改善箇所説明図

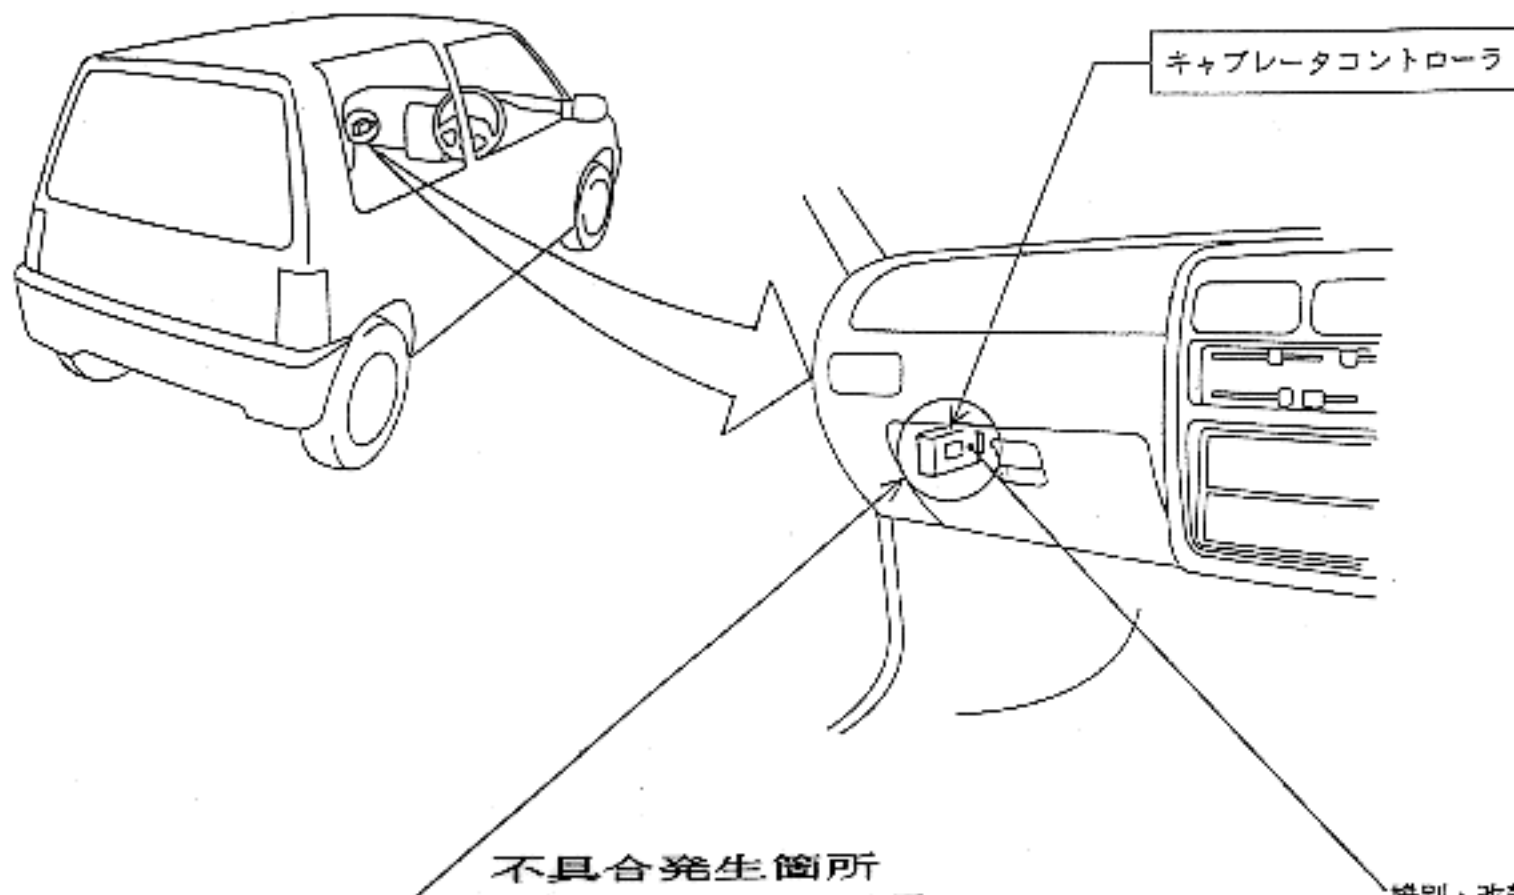
不具合発生箇所

原動機のキャブレタコントローラ内のフューエルポンプリレー端子の半田量に不適切なものがあり、そのままの状態で使用を続けると、当該半田部にクラックが発生するものがあり、導通不良となって、アイドル不調もしくは再始動に時間を要する場合がある。

改善の内容

全車両、当該キャブレタコントローラを対策品と交換する。

識別：改善済の車両にはキャブレタコントローラに黄色のシールを貼付する
